**Aufstellung des Bebauungsplans
„Solarpark Weltersburg“**

**Verfahren zur Beteiligung der Behörden
und sonstigen Träger öffentlicher Belange
gemäß § 4 Abs. 1 BauGB**

**Abwägungsentscheidungen und Beschlussvorschläge zu den im Rahmen des
Beteiligungsverfahrens vorgebrachten Anregungen**

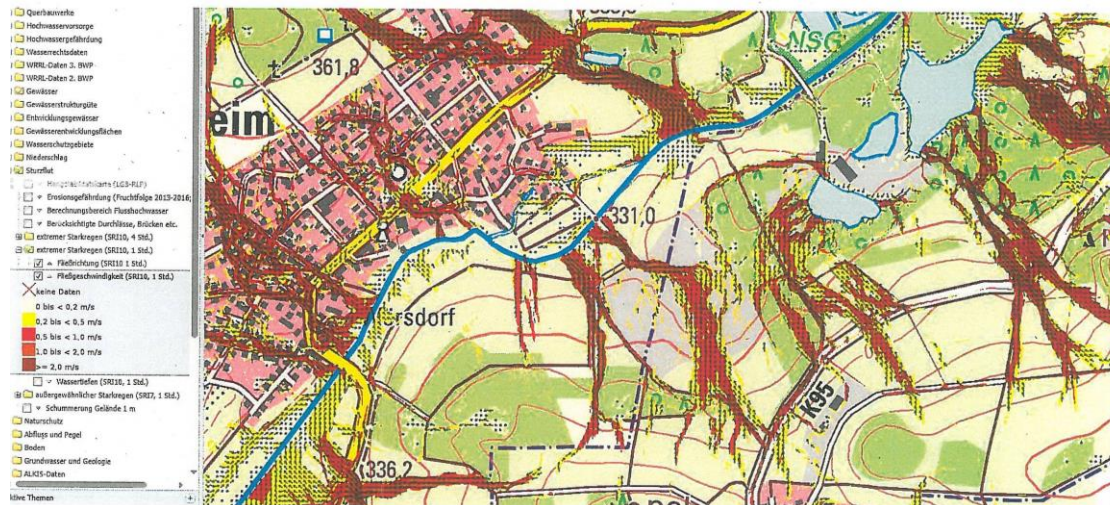
Nach den momentan vorliegenden Erkenntnissen liegt eine Sturzflutengefährdung im Plangebiet mit starken Abflusskonzentrationen in Richtung Elbbach vor. Dies ist bei der weiteren Planung zu berücksichtigen.

Der Hinweis wird zur Kenntnis genommen.

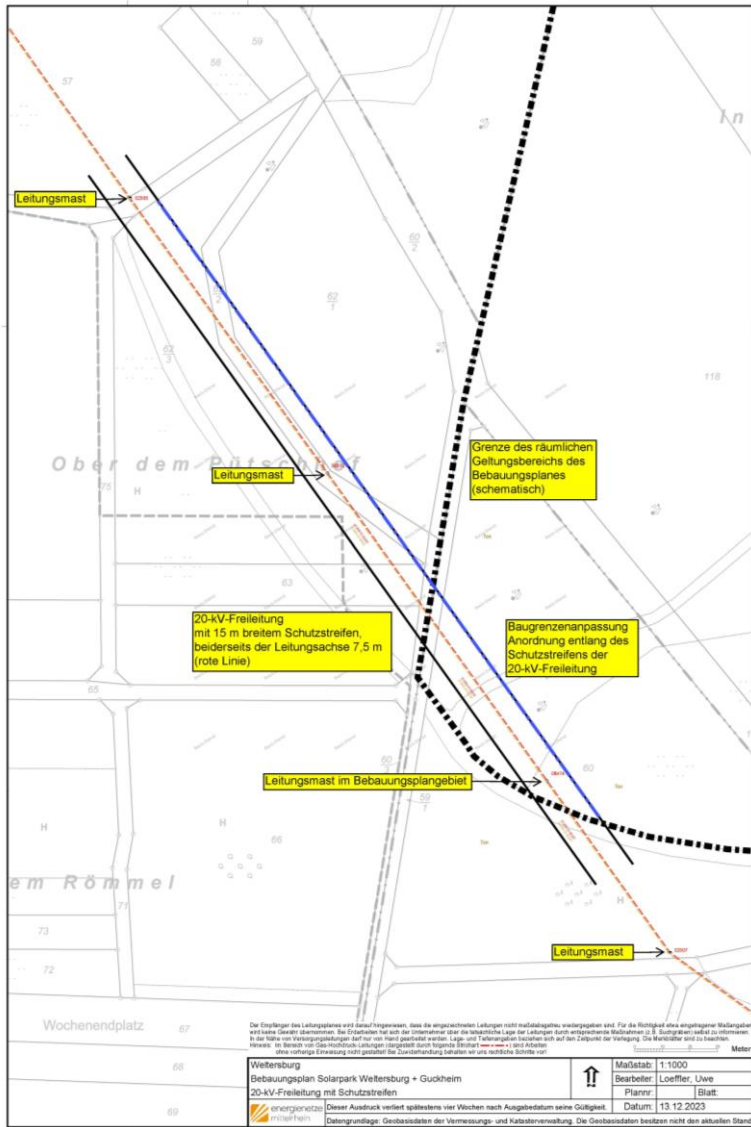
Mit dieser Email erhalten Sie einen Auszug aus unserer Netzdokumentation, in den wir den Verlauf der 20-kV-Freileitung mit 15 m breitem Schutzstreifen – beiderseits der Leitungssache 7,5 m – eingezeichnet haben. Bitte übernehmen Sie die 20-kV-Freileitung mit Schutzstreifen in die Planzeichnung des Bebauungsplanes.

In dem beigefügten Planauszug ist zu erkennen, dass sich ein Leitungsmast im Geltungsbereich des Bebauungsplanes befindet. Dieser Mast muss jederzeit uneingeschränkt erreichbar sein. Hierzu ist eine mindestens 10 m breiter Zufahrtsfläche (Korridor) bis zum Mast, eine 10 m x 25 m große Aufstellfläche und eine Freifläche um den Mast im Radius von 7,5 m notwendig. Diese Flächen sind dauerhaft von Bebauung und von Einfriedungen freizuhalten. Aufgrund der Randlage der 20-kV-Freileitung im Baugebiet schlagen wir vor, dass die Baugrenze in diesem Bereich an den östlichen Rand des Schutzstreifens der 20-kV-Freileitung angeordnet wird – siehe beigefügten Planauszug. Ergänzend hierzu bedarf es eines Hinweises in den Textfestsetzungen, dass in dem Schutzstreifen der 20-kV-Freileitung eine Bebauung und Einfriedungen unzulässig sind. Sollte dieser Vorschlag nicht aufgegriffen werden, so bedarf es der Abstimmung einer kleinteiligen anderweitigen Regelung im Bebauungsplan, die unsere Belange ausreichend berücksichtigt.

Der Hinweis wird zur Kenntnis genommen. Die Freileitung mit Schutzstreifen wird in die Planzeichnung aufgenommen.

Die EVM plant die Aufstellung von Modulen auch unterhalb des Schutzstreifens. Eine Zugangsmöglichkeit zu den Strommasten wird im Bauantragsverfahren entsprechend mit der ENM abgestimmt und sichergestellt. Entsprechende Hinweise werden in die Festsetzungen zum Bebauungsplan aufgenommen.
 Die Hinweise werden zur Kenntnis genommen.
